PARECER ÚNICO DE INTERVENÇÃO AMBIENTAL

PARECER TÉCNICO

Processo 09020000191/20 –
Samarco Mineração S.A.
Descaracterização das Barragens de
Germano e Cava de Germano
Mina Casa de Germano – Mariana/MG.

Figura 4: Cavidades objeto de definição de área de influência

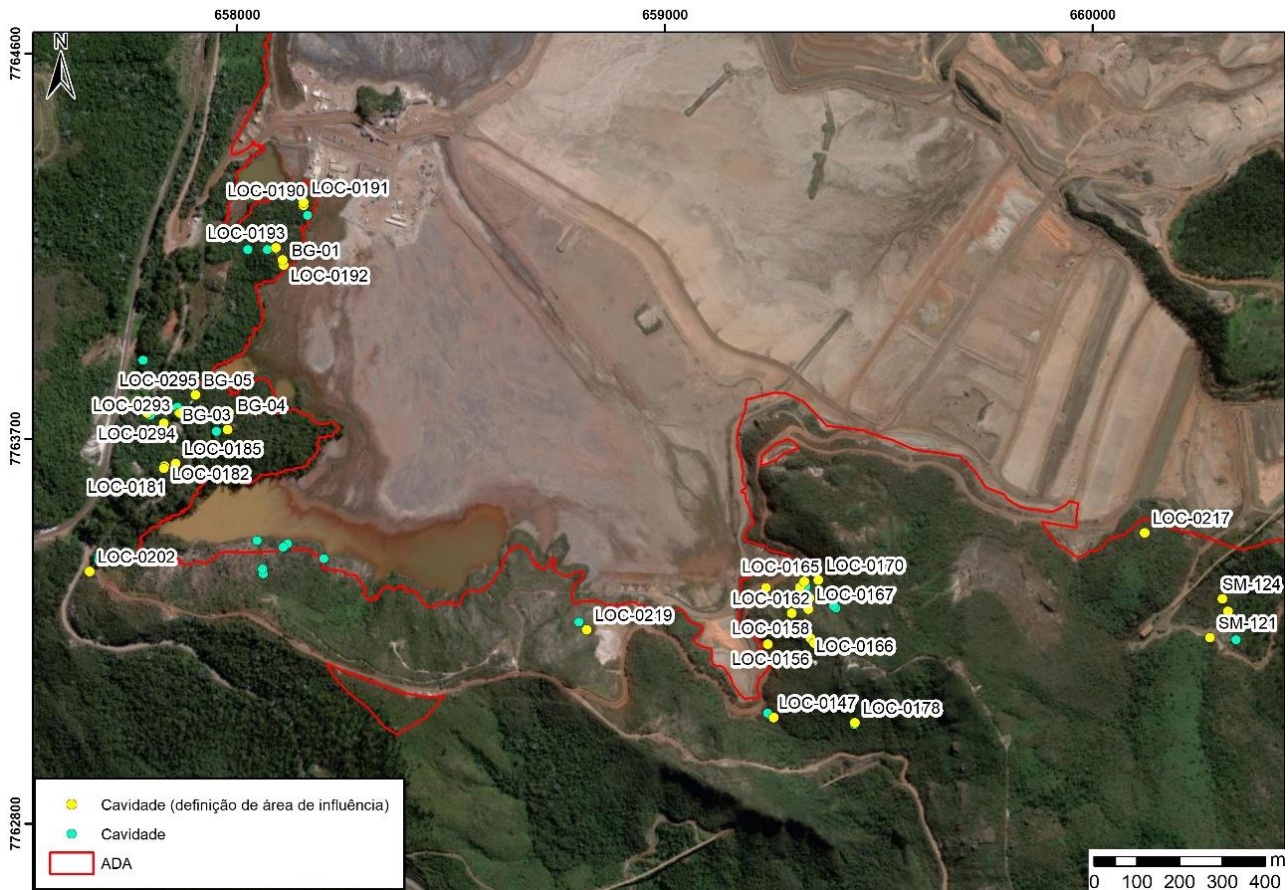
A presente análise referente à delimitação de área de influência abrange, portanto, 38 cavidades, que estão espacializadas na figura 4 a seguir. A proposta apresentada considerou fatores ambientais que contribuem para a manutenção da integridade física, dinâmica evolutiva, manutenção da conectividade do sistema subterrâneo e manutenção do aporte de nutrientes. A área de influência final proposta é o resultado da sobreposição das áreas delimitadas para cada um destes parâmetros.

Segundo o relatório técnico que apresenta as delimitações das áreas de influência, estas foram divididas em 08 (oito) grupos que abarcaram todas as cavidades presentes no empreendimento. As áreas de influência contidas em tais grupos receberam denominações segundo o contexto de inserção que serão abordados adiante.

Figura 5: Intervenções no entorno de 250 metros das cavidades objeto deste licenciamento

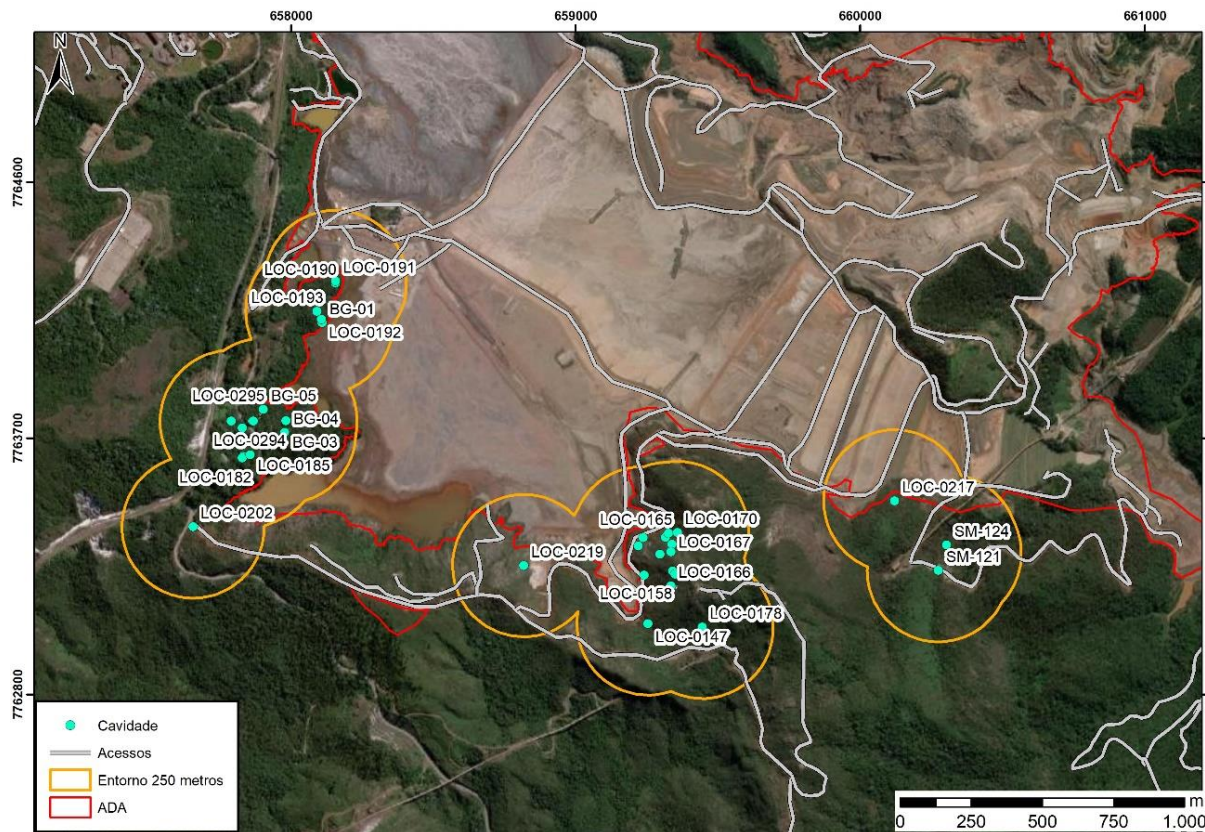
Destaca-se que atualmente o entorno de 250 metros das cavidades apresenta intervenções antrópicas, decorrentes da implementação do complexo minerário da Samarco S/A e também da rodovia MG-129, conforme exposto na imagem a seguir. Algumas cavidades, a exemplo da LOC-

0219, LOC-0147, SM-125A, SM-125B e SM-124, apresentam acessos a montante e, conseqüentemente, fragmentação de suas áreas de contribuição hídrica, estando estas reduzidas ao limite dos acessos existentes.

Figura 6. Grupos de áreas de influência estabelecidas neste parecer. **Alto à esquerda:** Estacionamento de Germano; **alto à direita:** Acesso Pé de Germano I, II, Pico Germano I e II; **abaixo à esquerda:** Bifurcação acesso Santarém; **abaixo à direita:** Confluência Rodovia-Acesso Santarém.

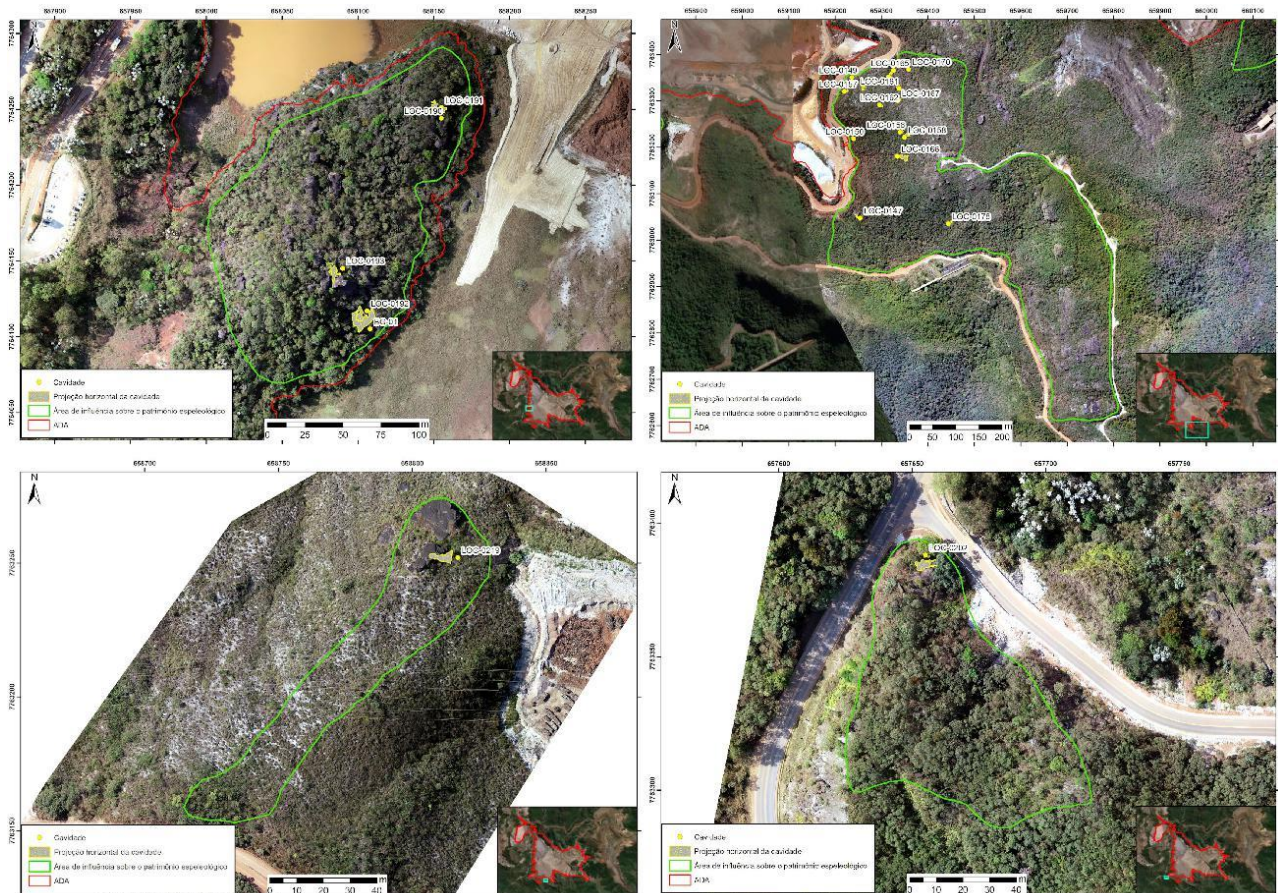
Como a proposta final de delimitação das áreas de influência resultou em fusão de áreas limítrofes ou justapostas, esta superintendência entende ser viável a união destes conjuntos de cavidades, resultando em uma única delimitação para os casos onde ocorre intercessão entre os perímetros propostos. Foram unidos os agrupamentos Acesso Pé de Germano I, Acesso Pé de Germano II, Pico Germano I e Pico Germano II, e o outro conjunto agrupado foi Rodovia MG-129 I e Rodovia MG-129 II. Com isso, a definição final da área de influência das cavidades está representada na imagem abaixo (figura 6).

A união dos grupos Acesso Pé de Germano I, Acesso Pé de Germano II, Pico Germano I e Pico Germano II ocorreu com o intuito de garantir um contínuo de mata entre as cavernas, para assim assegurar uma extensão que possa ofertar suporte às populações de morcegos existentes nas cavidades. O grupo Pico Germano II possui cavidades que não estão inclusas na amostra do presente parecer, porém está inserida no remanescente vegetal que também inclui os demais grupos que foram reunidos, como fora exposto anteriormente e, assim, fica estabelecida uma área de influência única calcada na possível manutenção do nicho trófico necessário aos morcegos.

Figura 7. Grupos de áreas de influência estabelecidas neste parecer. **Alto à esquerda:** Rodovia MG-129 I e II; **alto à direita:** Linha Férrea; **abaixo à esquerda:** Dique Principal Germano; **abaixo à direita:** TCLD Vale.

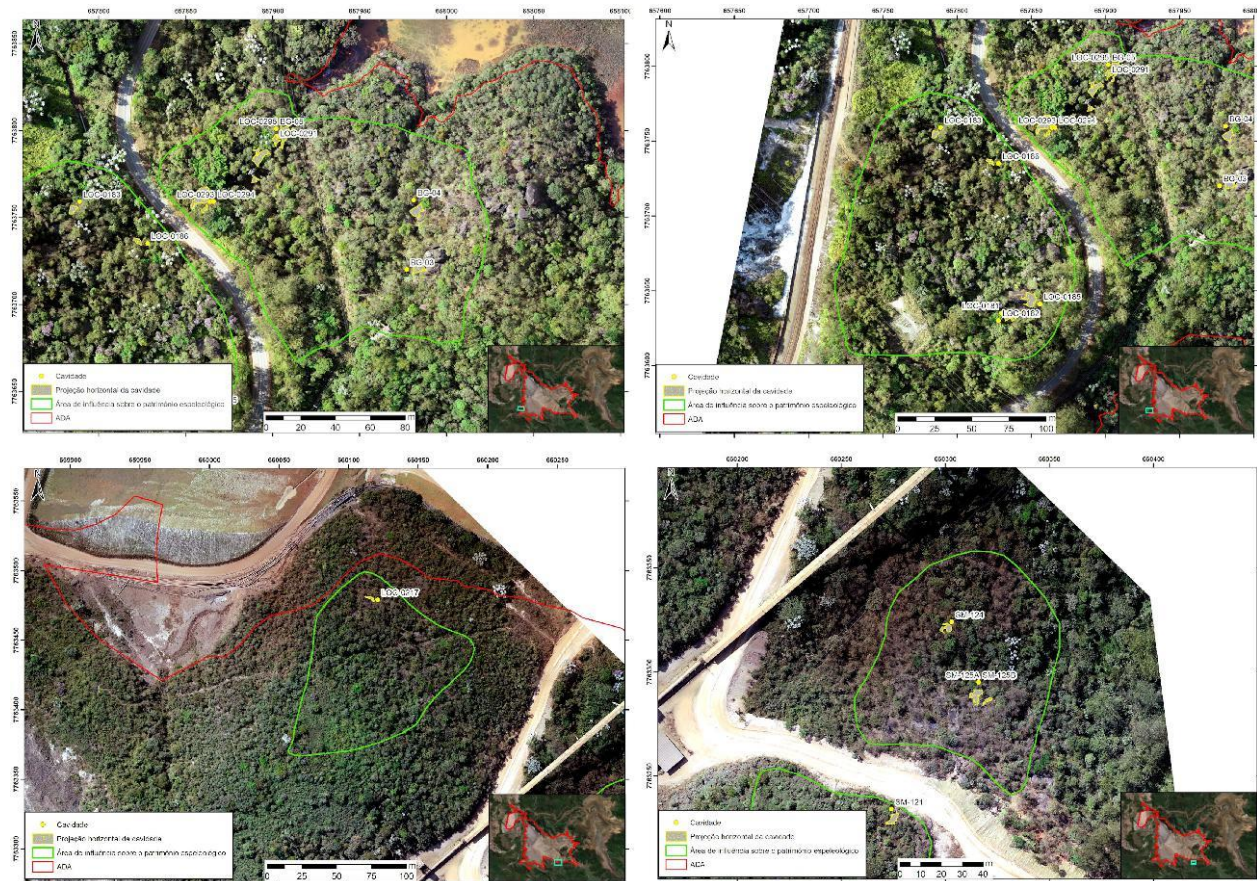
Alterações pontuais na proposta de áreas de influência de cavidades apresentada foram feitas por esta equipe de espeleologia. Manteve-se como embasamento para definição da área de influência das cavidades a delimitação de suas bacias de contribuição e, adicionalmente, entornos com ocorrência de fragmentos florestais.
